RESOLUCION N.º

POR MEDIO DE LA CUAL SE AUTORIZA UNA OCUPACIÓN DE CAUCE Y SE TOMAN OTRAS DETERMINACIONES

Que mediante Auto N° **AU-01322** del 26 de abril de 2023, se inició trámite ambiental de **AUTORIZACIÓN DE OCUPACIÓN DE CAUCE**, presentado por la sociedad **BIENES Y BIENES S.A.**, con Nit 890.942.513-8, a través de su Representante legal segundo suplente el señor **JUAN CARLOS VILLEGAS SIERRA** identificado con cédula de ciudadana No. 70.562.649, para la construcción de dos descargas de aguas lluvias y un cruce aéreo de la red de alcantarillado de aguas residuales, obras localizadas sobre la quebrada Sin Nombre, en beneficio del proyecto **LOTE LOS JUNCOS**, a desarrollarse en el predio identificado con Folio de Matrícula Inmobiliaria No 020-210006, ubicado en el corregimiento de San Antonio de Pereira, Sector Ipanema del municipio de Rionegro.

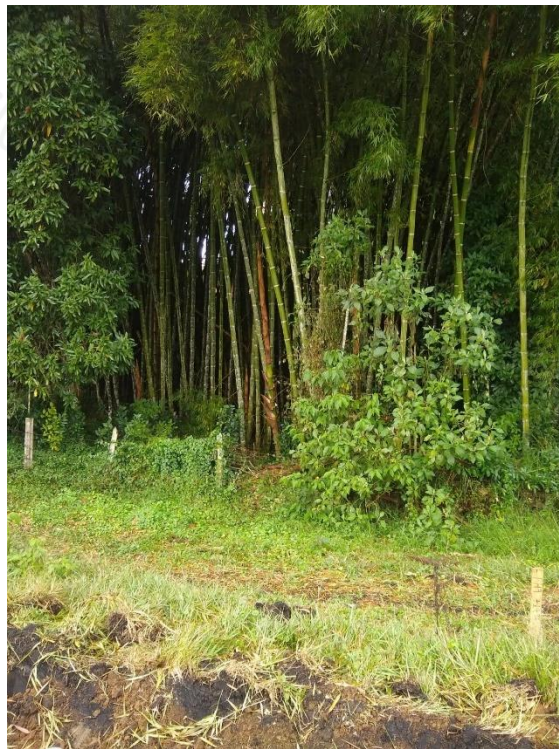
- De acuerdo con las modelaciones entregadas, sin y con obra, se observa que cuando se ingresa el caudal denominado B2, se generan cambios en la velocidad de -3% hasta el 91%, con altas probabilidades de ocurrencia de fenómenos de sedimentación y socavación, sin embargo, los valores se restablecen aguas abajo y el usuario indica que la probabilidad de esta ocurrencia es baja.
